Por este medio solicito la Evaluación del Estudio de Impacto Ambiental, Categoría II, del proyecto: **RESIDENCIAL VISTA GRANDE PARK**, a desarrollarse en el Corregimiento de Las Lomas, Distrito de David, Provincia de Chiriquí, en la Finca con Código de Ubicación N° 4506 y Folio Real N° 9654; inscrita en la sección de la propiedad del Registro Público de Panamá.

**OBSERVACIONES A ESTUDIO DE IMPACTO AMBIENTAL
ESJA, "PROYECTO RESIDENCIAL VISTA GRANDE PARK" #IF-020-19**

Luego de la evaluación se recomienda **MODIFICAR**, el Estudio de Impacto Ambiental, correspondiente al proyecto denominado **"RESIDENCIAL VISTA GRANDE PARK"**.

PLANO N° 2. RESPUESTA A NOTA ACLARATORIA DEIA-
DEEIA-AC-0074-1005-19.

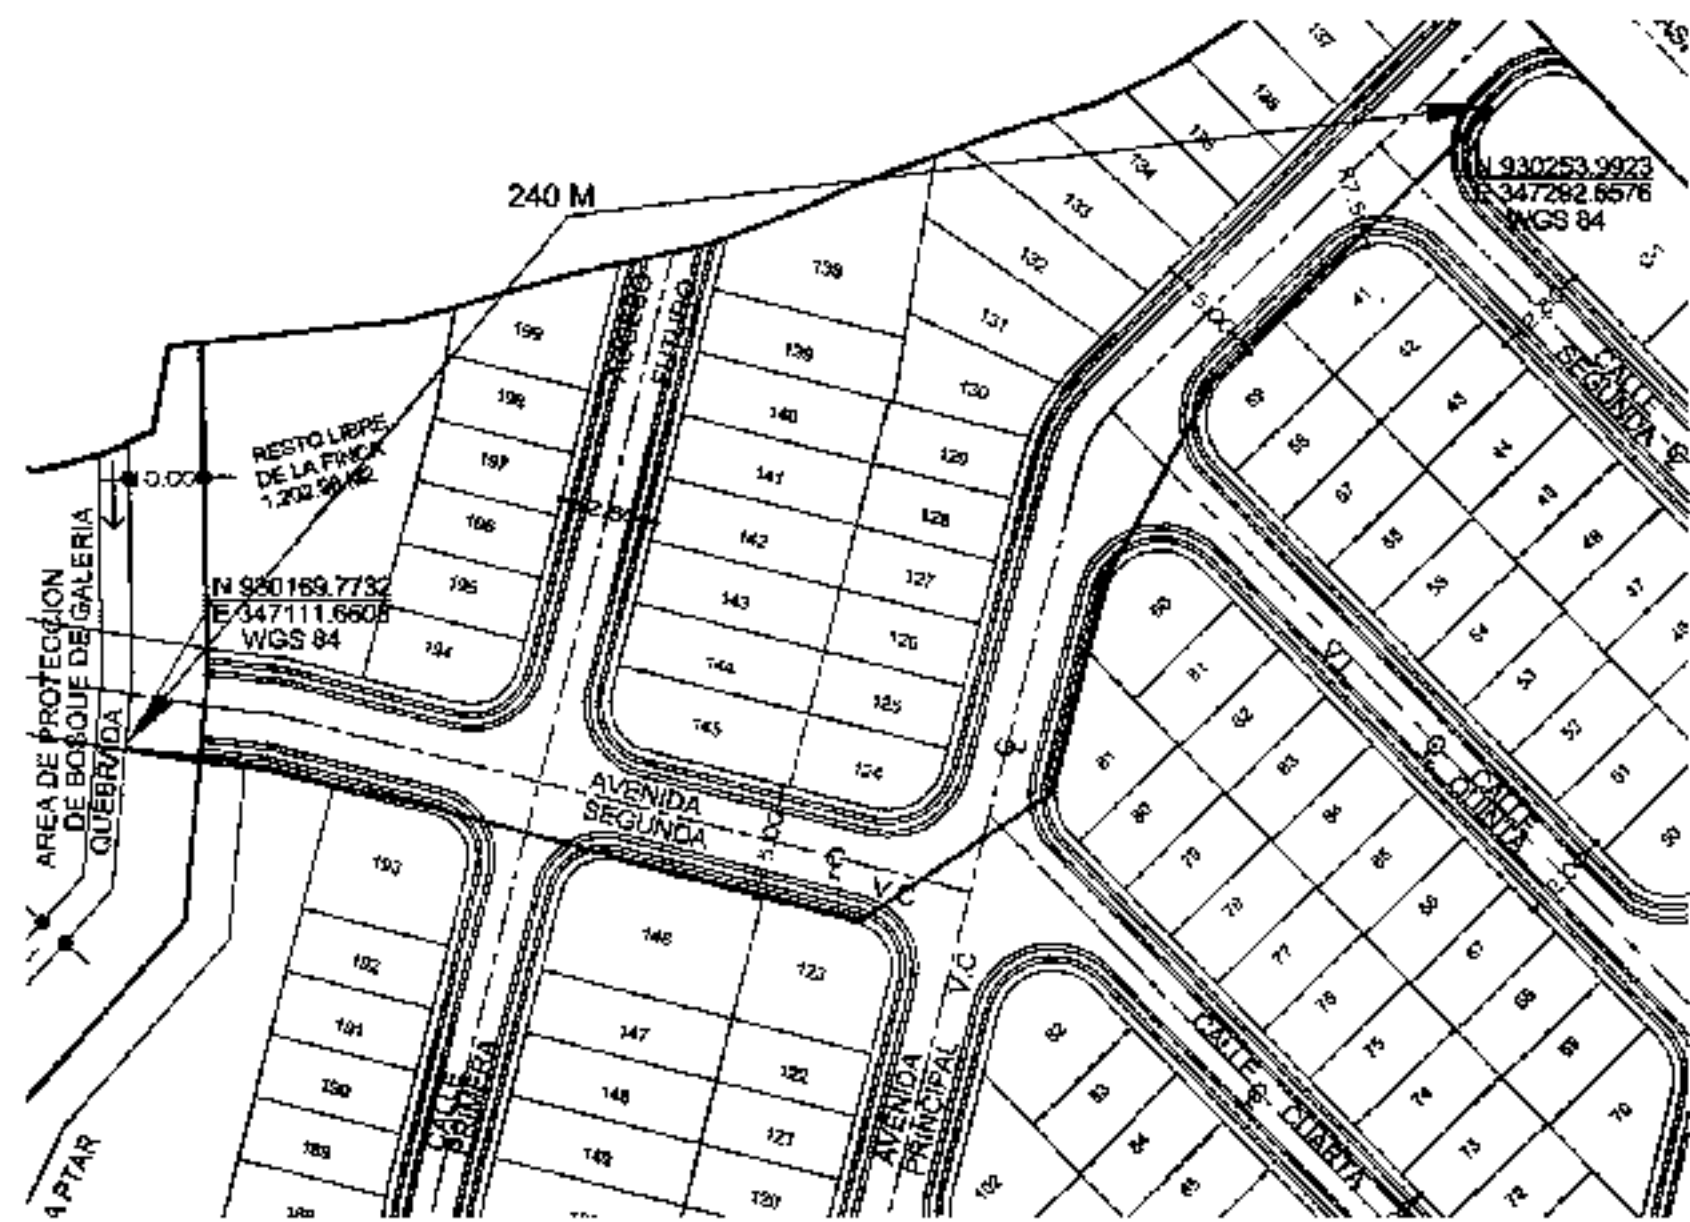
3. En la página 53 del EslA, punto 5 Descripción del proyecto, *"Cabe mencionar que de acuerdo al plano del proyecto en el resto libre de la finca (3 ha + 4535.29 m²) se contempla un área que no será desarrollada colindante al área de protección de bosque de galería de la quebrada con el objetivo de mantener la vegetación del lugar, también se contempla el acceso a la PTAR",* sin embargo no adjuntan coordenadas de ubicación del área no desarrollable ni del acceso a la PTAR con su longitud, por lo antes descrito se solicita:

- ✓ Presentar coordenadas UTM, con DATUM específico, superficie y plano demostrativo del área no desarrollable.
 - ✓ Presentar coordenadas UTM con DATUM específico, alineamiento y plano demostrativo del acceso a la PTAR.

- ✓ Aportar plano donde se indique el ancho del cauce de la Quebrada sin Nombre y coordenadas UTM con DATUM del área de protección del bosque de galería, de tal manera que cumpla con lo establecido en la Ley 1 de 3 de febrero de 1994 (Ley Forestal)

Ver en Anexo N° 8. PLANO N° 2. RESPUESTA A NOTA ACLARATORIA DEIA-DEEIA-AC-0074-1005-19.
